北陸電力株式会社 志賀原子力発電所1号炉 高経年化技術評価質問事項

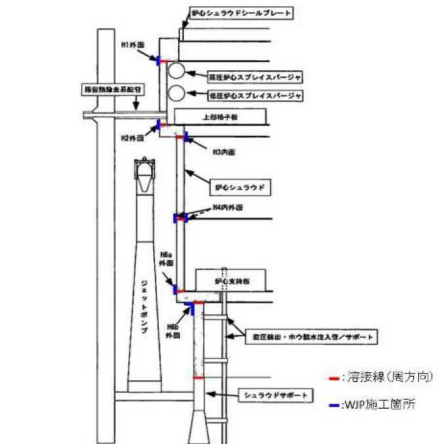
4	その他 SCC	4	別冊	炉内構造物	シュラウド	3.(1) ⑬		1-36	炉心シュラウドについては、第8回定期検査時(2003年度)に、他プラントの知見を反映し、周方向溶接線(H1 H2 H3 H4 H6a H6b)に対して、ウォータージェットピーニング法により溶接残留応力を圧縮側に改善している。炉心シュラウドの溶接線とウォータージェットピーニングを実施した箇所を図にて示すこと。	炉心シュラウドの溶接線及びウォータージェットピーニング施工箇所を示した図は以下のとおり。 	10月26日
